永續海岸推動實施服務團

九十五年度海岸保育區示範地點
推動實施成果年度執行報告

委託單位：內政部營建署

執行單位：中華民國景觀學會

(五)島中島變更設計圖

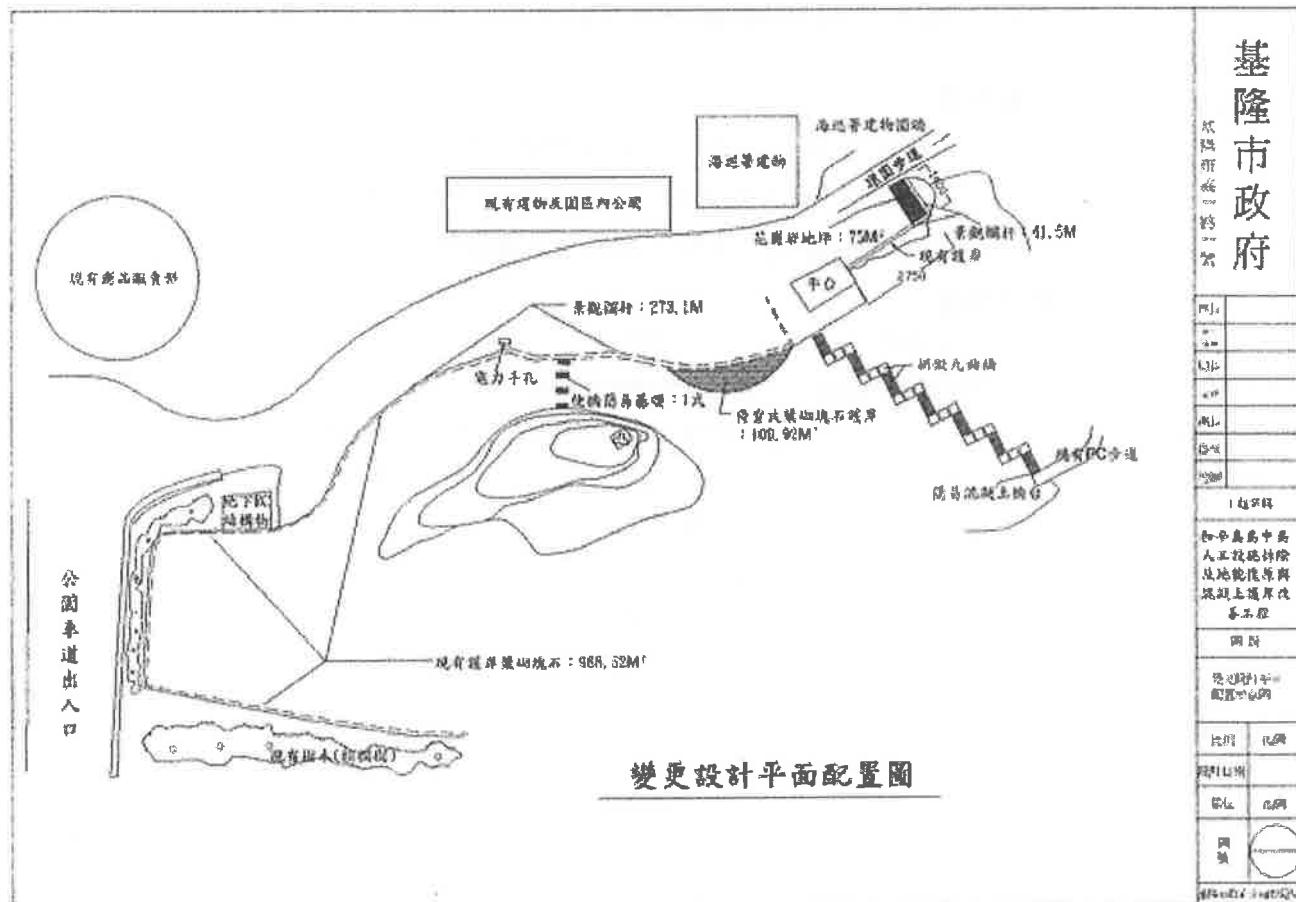
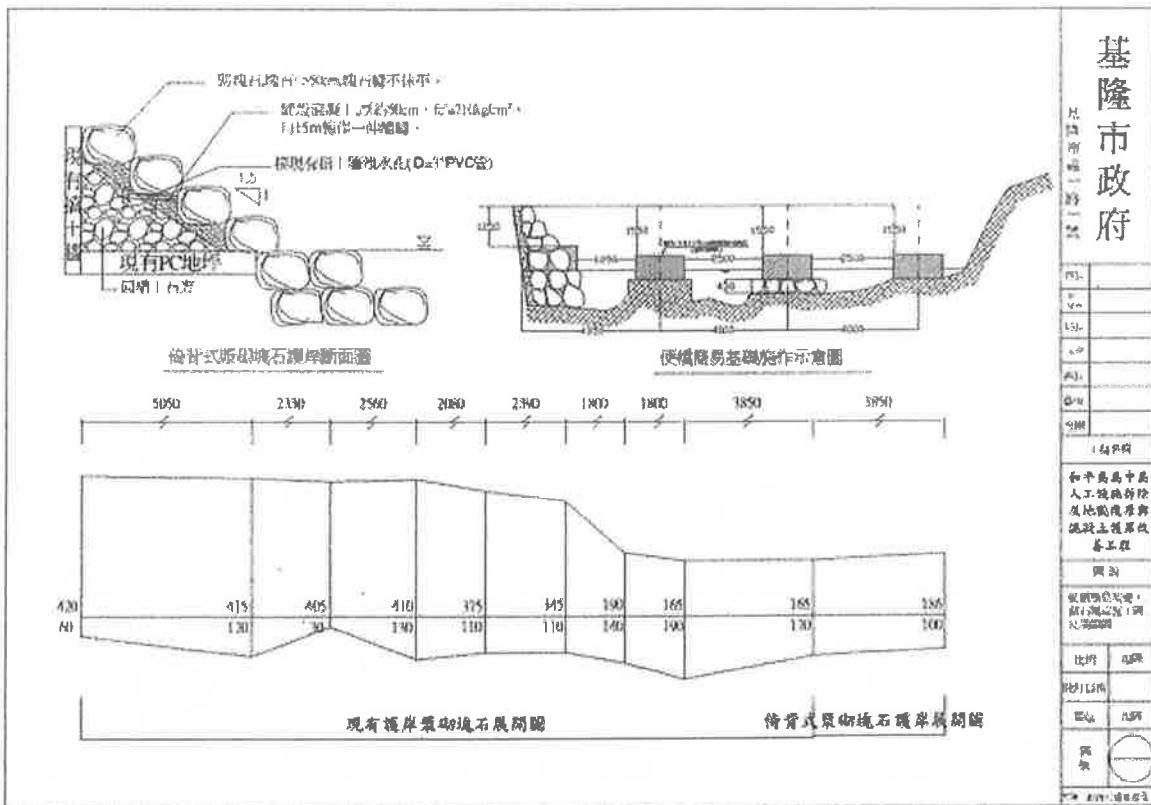
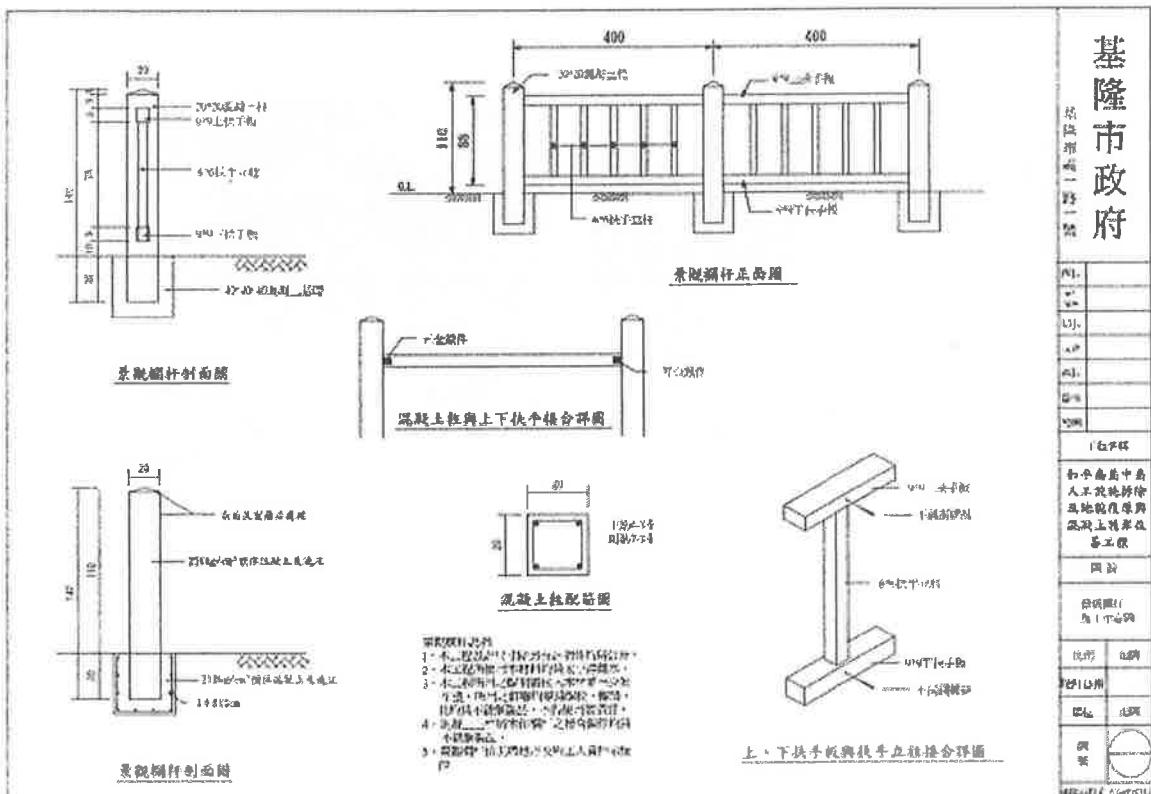
項目	調整前	調整後	差異性
(一) 連接島中島之混凝土跨越橋。	拆除原混凝土跨越橋。	拆除原混凝土跨越橋，但於原橋址依海槽寬分佈跳石(每棵 1.5*1.5*0.7 公尺砂岩)，供工作人員登島利用，	人工設施仍然全部拆除，增用與環境相容之砂質跳島，對自然海岸地貌之展現影響甚微。
(二) 島中島以外之仿竹欄杆。	拆除仿竹欄杆改設塊石護欄(高約 50~70 公分)	拆除仿竹欄杆，以近自然及島上既有素材之洗石子（宜蘭石）立柱+鐵木扶手組構之欄杆取代塊石護欄，	<p>1. 現有仿竹欄杆部分已嚴重破損，經考量並邀請委員瓊瑩說明，在不增加工程費用下調整設置洗石子（宜蘭石）立柱+鐵木扶手組構之欄杆，以取代仿竹欄杆。</p> <p>2. 兼顧維護海岸自然風貌及海岸遊憩安全之前提，引用既有近自然素材之設施，與原規劃差異甚微。</p>

項目	調整前	調整後	差異性
(三)停車場邊之混凝土護岸暫緩不拆，改由於其外砌石。	留置停車場邊之混凝土護岸，改向外包裏方式，設置倚背式漿砌塊石護岸（坡度為 $1(V):1.5(H)$ ），詳附件四.變更前設計圖說。	拆除停車場邊之混凝土護岸，向內側設置倚背式漿砌塊石護岸（坡度為 $1(V):0.6(H)$ ），附件三.變更設計圖說。	1.調整後倚背式漿砌塊石護岸坡度較為緩和，有利親水遊憩體驗。 2.調整前陸岸腹地縮小，對現況服務設施規模及海防運補作業需求產生影響。 3.調整後僅部分基礎佔用海域範圍影響甚微。

圖 4 全區平面圖

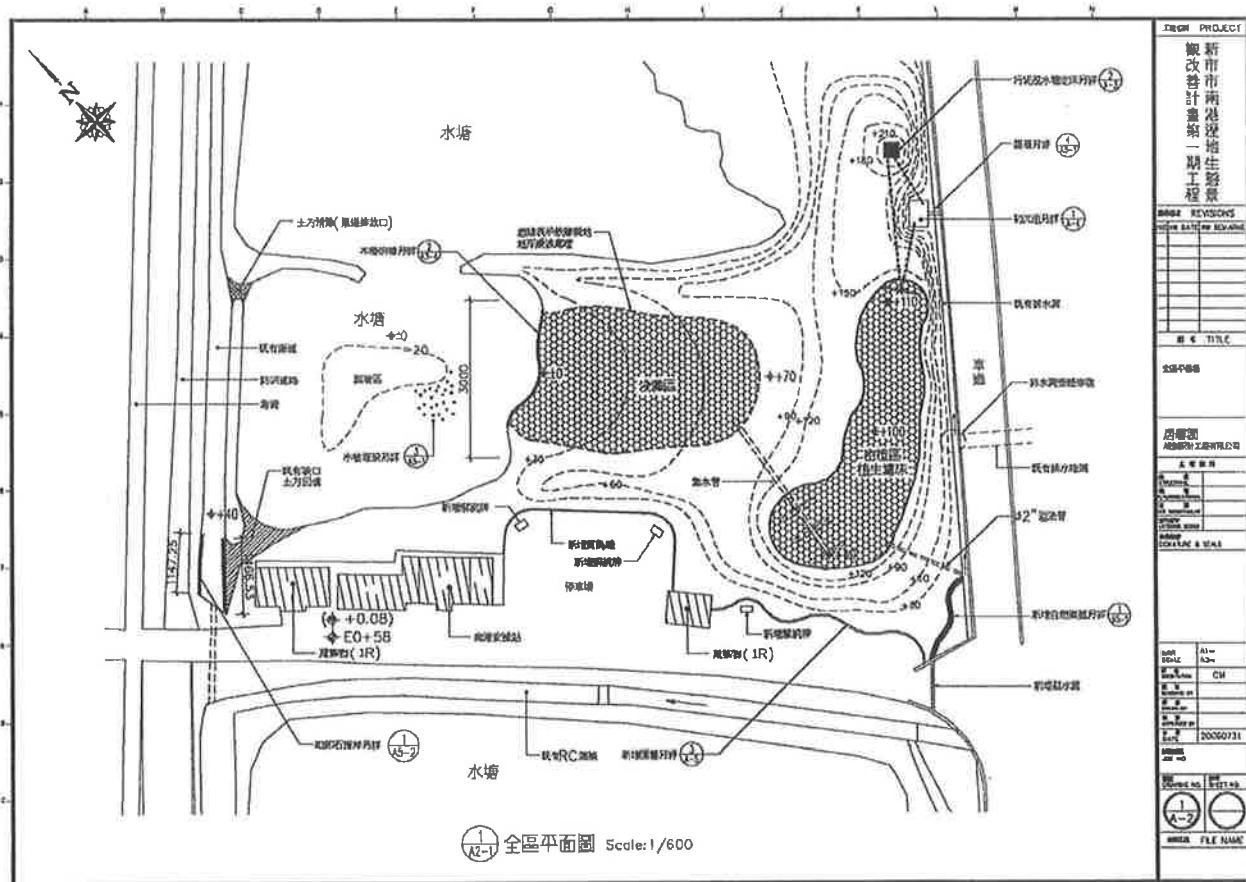
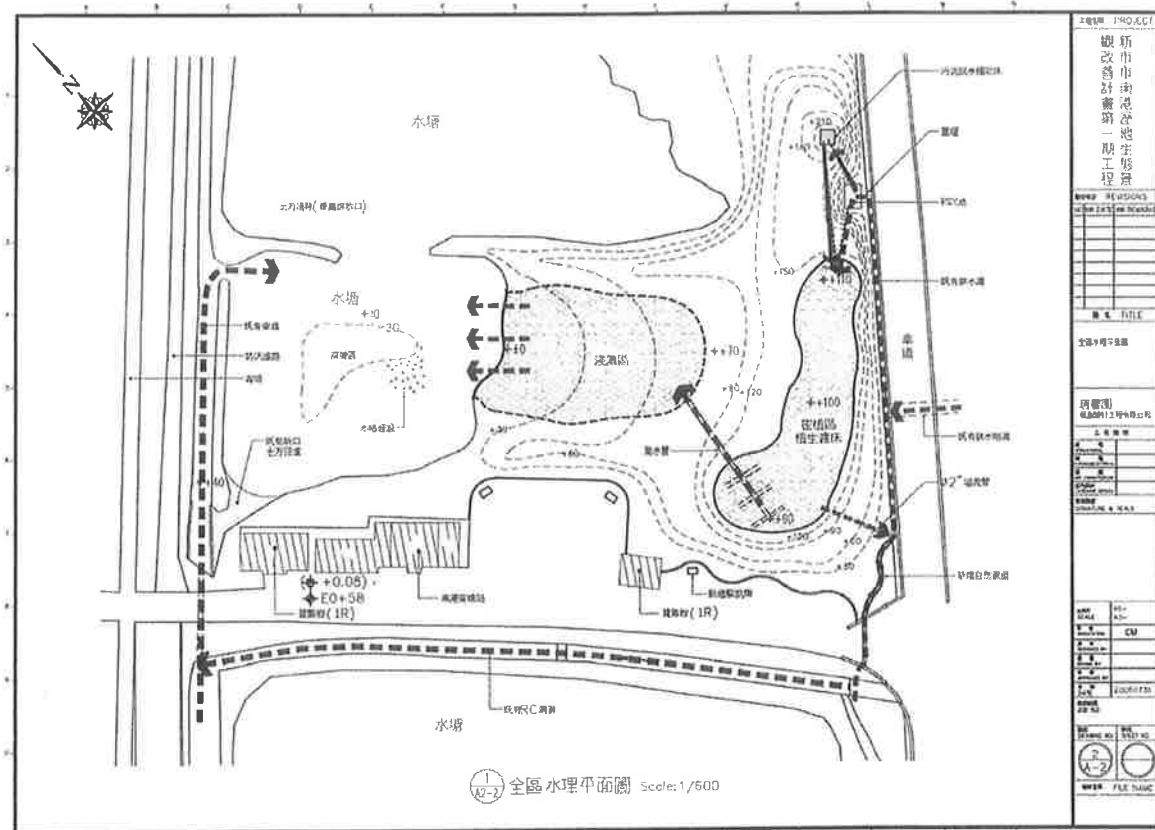
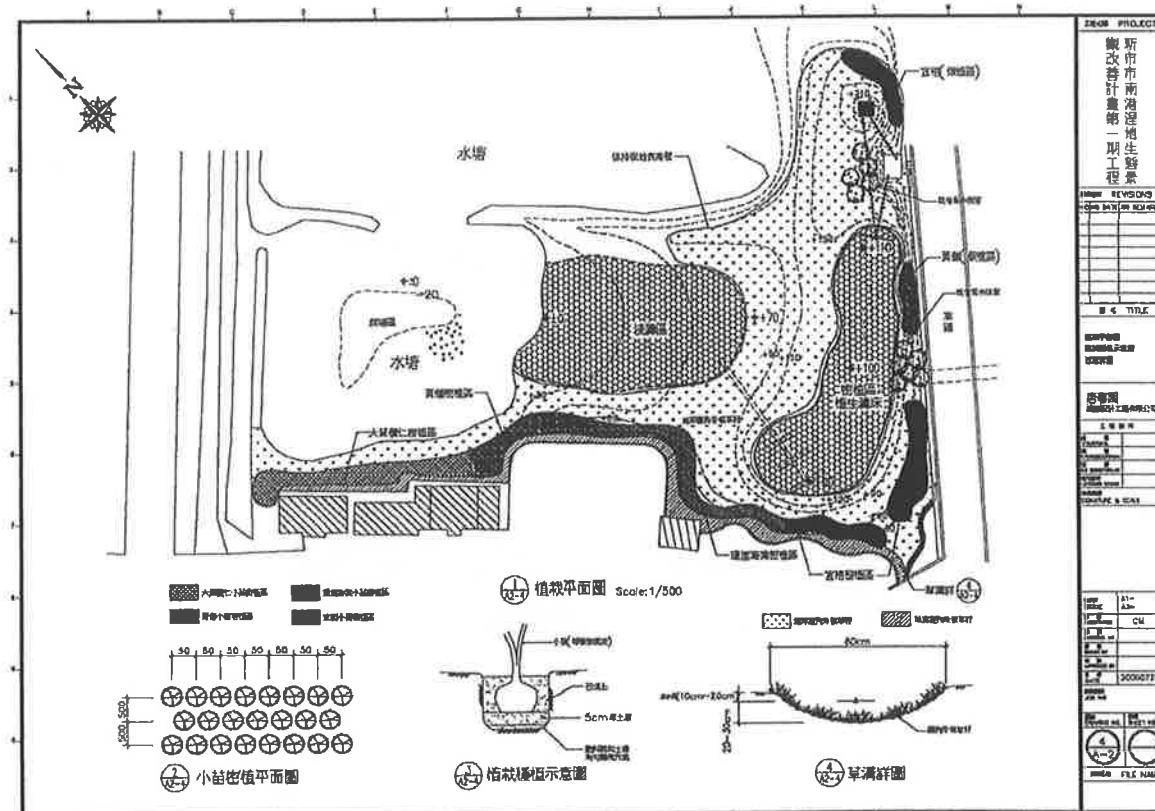
1. 請於圖上明確標示污水處理之動線(並聯式或串聯式)、流經各池順序並予以標號，再依據標號說明各池之面積、深度、流速與淨化方式。
2. 水池的形式應配合污水量、淨化順序及流速等因素，加以規劃。
3. 植栽配置形式亦應配合污水淨化功能需求，進行全區系統性規劃，而非圖上所示個別物種一叢叢獨立配置。

4. 解說版形式過於複雜（鋁板翻書），維護管理不易，請重新考量。
5. 竹編欄杆施工及維護管理不易，且成本高，請重新考量。
6. 請審慎考量圖上所設計之材料如皂土毯、埔里塊石、毛細式透排水帶等，請說明規定特定材料之理由與必要性。

圖 18 A-A 剖面圖

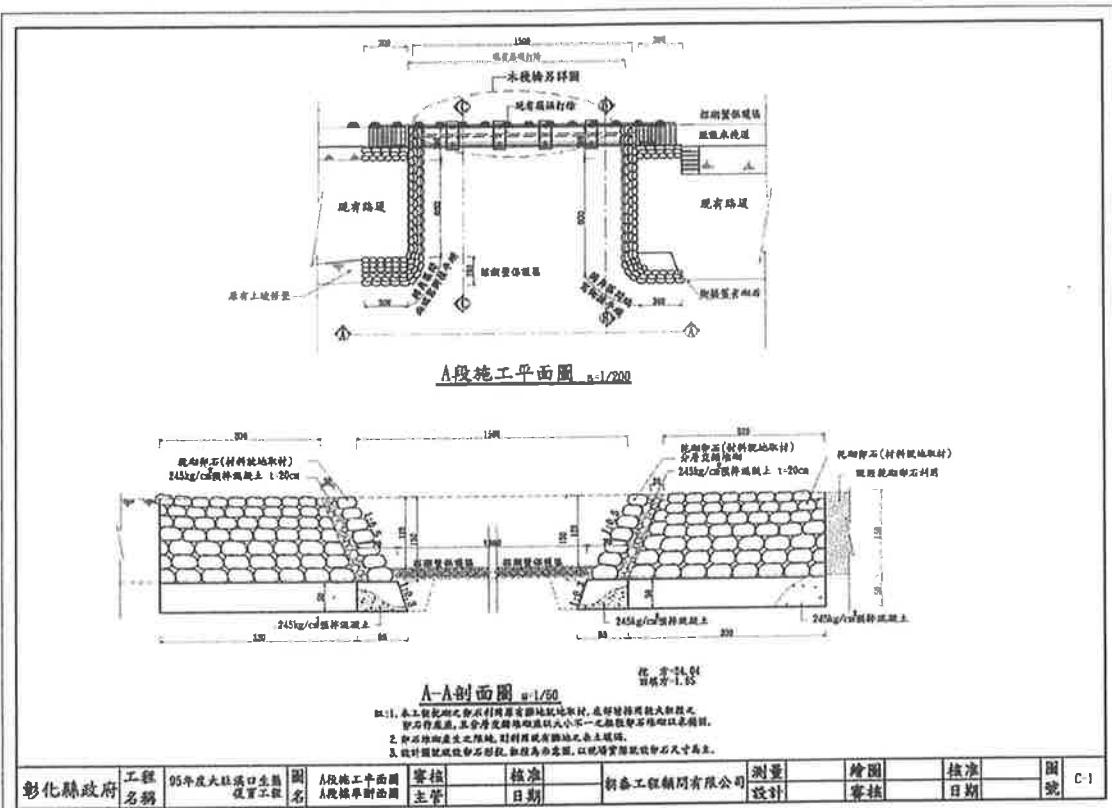
4. 大多數的坡面都太陡，坡面都需放緩。因為太陡，坡面都用預拌混凝土覆蓋，這樣的工程不符合生態工法。太陡的設計段包括 A 段（1:0.3，A-鋸面圖，圖號 C-1；B-B 剖面圖，C-C 剖面圖，圖號 C-2）；F 段（1:1，圖號 F-1）；G、H 段，基座，管涵出入口區間（1:0.5~1，圖號 G-1）；及 I 段，J 段（1:0.5，圖號 H-1）。全區的步道路面都相當寬，主入口區東西向步道約有 12 公尺寬，南北向步道也有約 7 公尺寬。這些路面應縮減，以使上述各段的坡面變緩坡面，這樣，雨水，風浪對坡面的侵蝕力也會變小，不易造成崩塌，也不需用混凝土來保護坡面。
5. A 段路面高程 2 公尺，基部設 50 公分高的混凝土，周圍圍以 8 公尺 X 3 公尺的混凝土及石砌牆，主要是架橋所需的工程考量。但在 15 公尺長的橋面下，有 4 座橋墩，使用不少混凝土。這座橋是為行人參訪考所設，或另有工程車搶險時使用的考量？若只有前者的使用目的，是否還可再減小量體。
6. L 段的設計，外形應再美化。目前砌石堆疊的方式及形狀，還需再柔化曲線化。

1. 圖 C-4 之 D-D 剖面圖：棧道板兩邊各增加 10CM，以增加陰影，才不會看見木柱，確保景觀品質。
2. 圖 C-3：平面圖同剖面圖修正。
3. 圖 C-1：所有卵石排砌時盡量不要太整齊，應有現地監工，以適時調整。
4. 圖 C-2：
 - 棧板道之意見同 C-4。
 - 卵石不宜太工整，乾砌縫應回填有機黏土，建議可有當地表土及濕地植物種子，以加速自然綠化。
5. 圖 I-1：L 段收尾不宜太工整，儘量錯落有致。

圖 20 木棧橋平立面圖

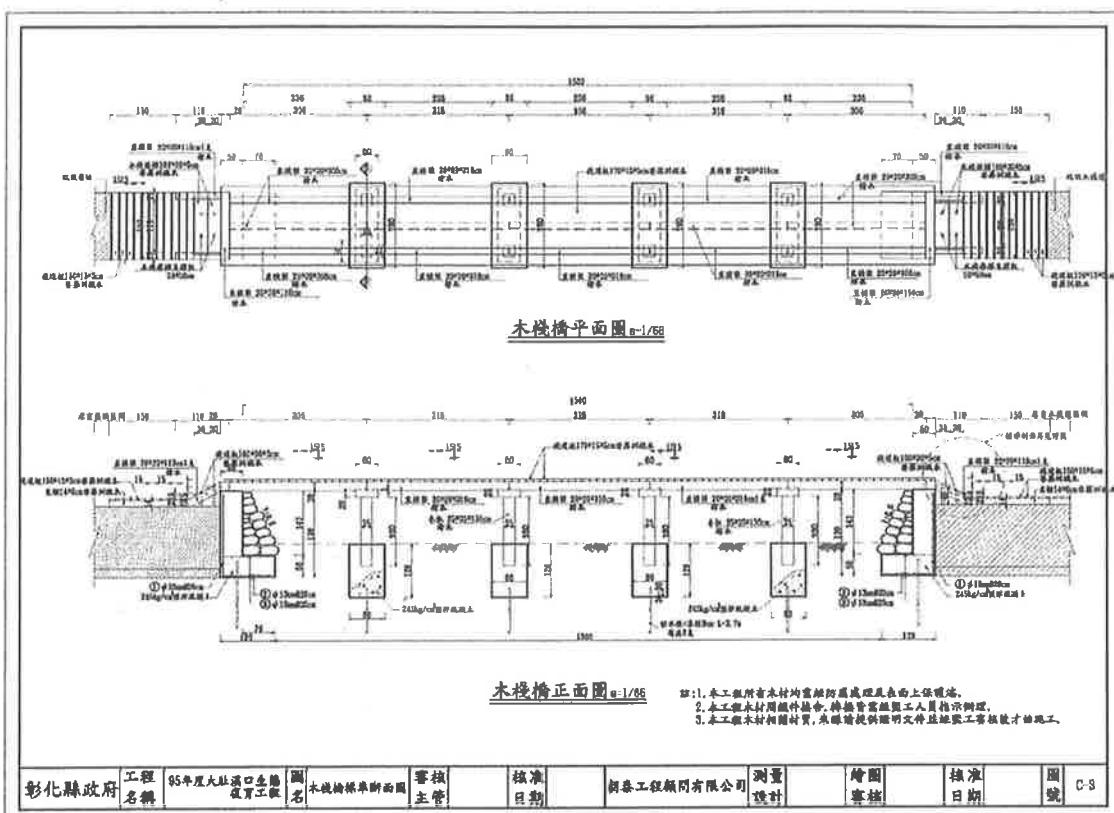
1. 新設木棧橋之設計需考量與既設木棧步道之銜接性與一致性，包括棧道板材質、色彩及大小宜統一之。
2. 高架木棧橋之階梯設置需符合設施標準規範，以提高行走之安全性，若為避免造成視覺衝擊，也可考量與堤面步道接齊。
3. 步道端點（L 段）可考慮設置解說平台或解說牌，作為視覺端點，也可防止遊客進入灘地。

圖 21 D-D / E-E 剖面圖

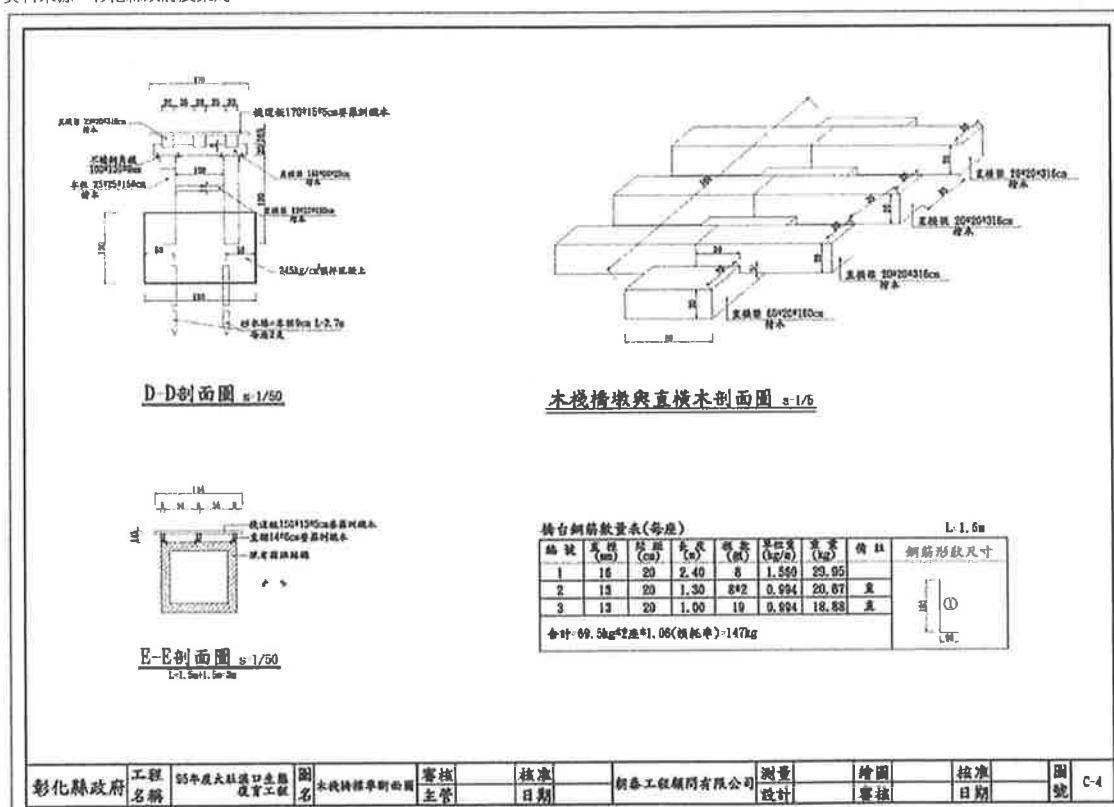
1. A 段、B 段、C 段是為了增加台灣招潮蟹棲地的水文循環而設，但要按台灣招潮蟹的需求做，台灣招潮蟹居住在高潮線，地形高程約在 1.7 公尺至 2.1 公尺，同時棲地只在大潮時才會被潮水淹沒，也就是一個月中只有農曆初一、十五的大潮次之後，各約 3~5 天的時間棲地是被淹浸的，其餘的 25 來天棲地是乾旱的。而土是粘土，10-40% 的泥。因此，水文工程上要在南區塊內增大高程，增加泥地形的高灘地面積。土方來源請詳加估算。
2. B 段與 C 段，潮溝不應是筆直的，尤其 C 段不應佔用南壓塊太多面積，C 段寬度縮減或西移，挖出的土方用來營造高灘地。
B 段與 C 段的設計應不一樣，不是同一標準斷面（圖號 D-1）。
3. D 段、E 段施作位置及其鄰接的大缺口（原來是通的潮口）位置有誤或不清楚。D 段、E 段之間夾著的大缺口的打除，是否也要考慮？圖號 B-1 西堤上的大缺口及 D 段、E 段的改善（圖號 E-1），對水文的影響效應，請再討論。目前此區-西區，是沙質，也漸成為水鳥繁殖地，潮水主要由南區開口進入，如果 B 段，D 段、E 段都有開口，西區會變成何種水文

圖 24 G、H 段施工平面圖

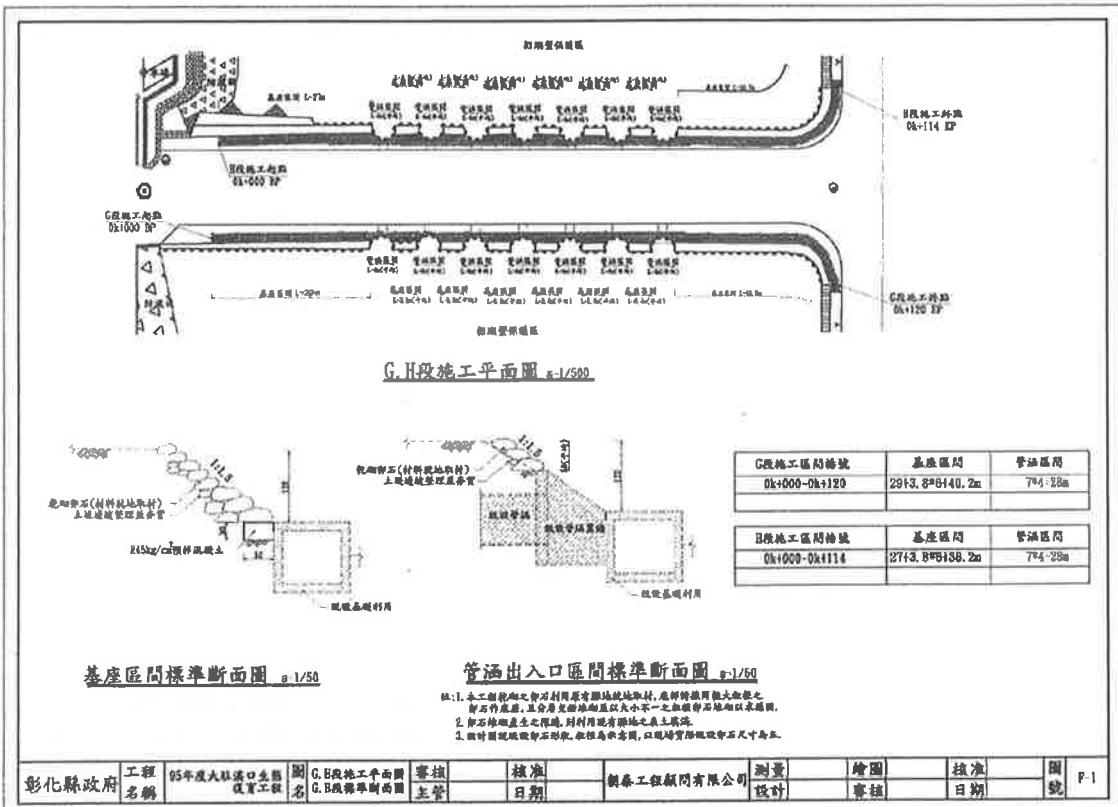
1. 應補充說明整體工程設計之目的，單項獨立之工程，可能會造成對生態保育目的的抵觸，甚至多項工程的加成結果更違背原來保育的理念。例如 G、H 段面，招潮蟹棲地需要水文的流通再用卵石堆砌，並不適宜。B 段施工打通的生態河道，會使水位蔓延原本在此的水鳥繁殖棲地亦會受到影響，需考慮打通本段河道的意義在哪裡？
2. A 段施工圖說應無問題。
3. 個人認為不必要設置 A 段木棧橋，請說明木棧橋的用途？再來考慮本段施工的必要性。

4. 如果不需要的卵石堤岸，請不要再刻意增加所謂的護岸設施。如 G、H、A 段等，太多的卵石與原有景觀和生態並不相符，應以土坡和海岸植物（鯽魚膽、海馬齒、馬鞍藤等）護岸為主，而非卵石為主。以上建議。

圖 35 突堤高度降低及消波塊打碎再利用初步設計圖

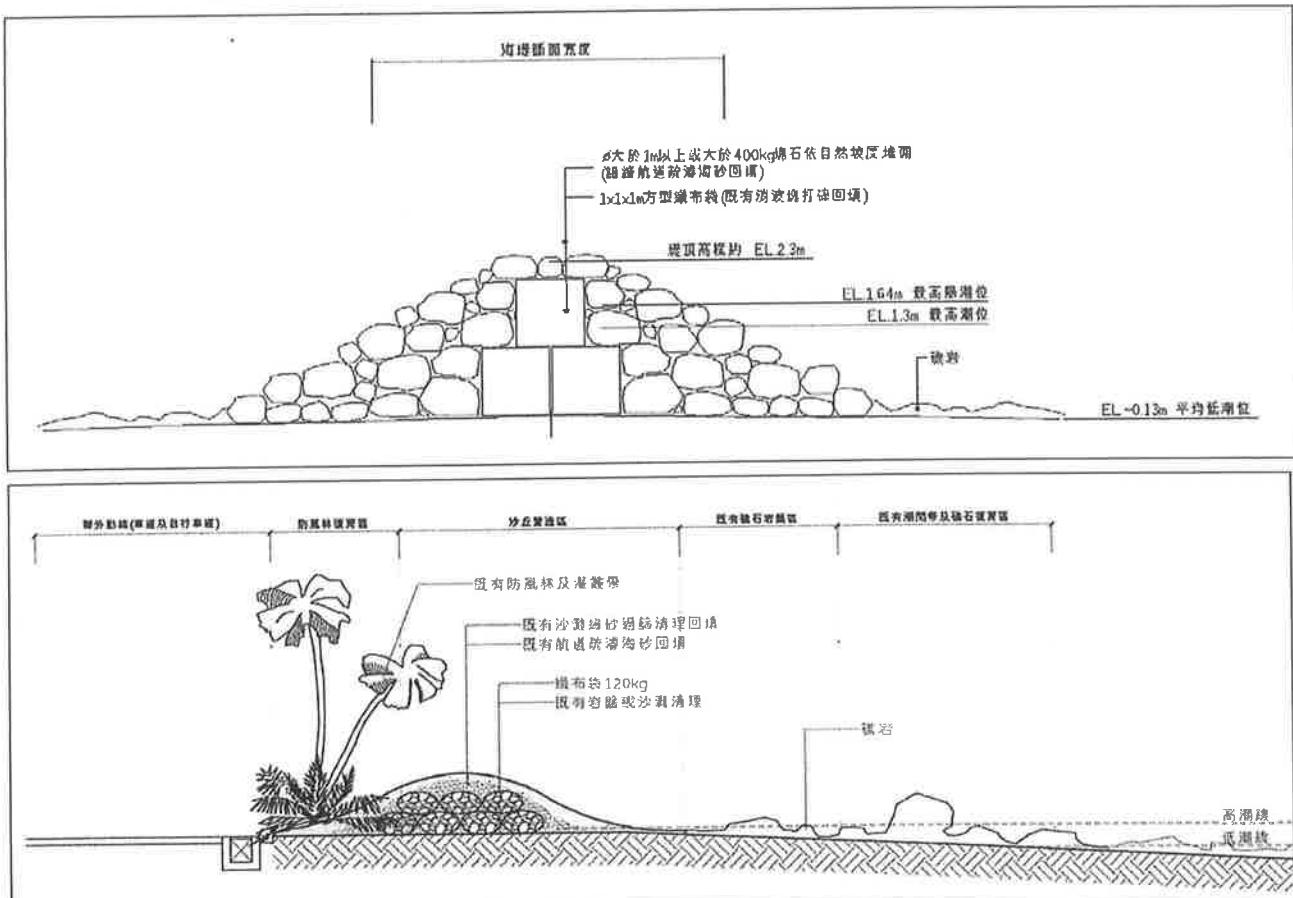
委員	審核意見
結論	(一) 國立海洋生物博物館表示濱海管理站新建工程預計於 96 年 6 月施作完工，施作完成後將可有效連串海生館及後灣村，內政部管建署墾丁國家管理處認為北端濱海步道無施作之必要。

<p>(二) 因珍珠颱風侵襲海浪過高，村長及漁會代表為維護居住安全堅決反對消坡塊移除，鑑於後灣漁港現有消坡塊對當地原有天然景觀之衝擊，請漁業權責機關（農業局）及海堤消坡塊權責機關（水利局），本於漁業及港灣專業權責，就漁筏泊地需求、方式及海堤消坡塊防護安全進行評估，以期恢復當地原有天然景觀及遊憩環境。</p> <p>(三) 本案因北端濱海步道及消坡塊移除無法施作，請業務單位（建設局）另提計畫送內政部營建署墾丁國家管理處同意後再送內政部營建署辦理變更計畫。</p>
--	--
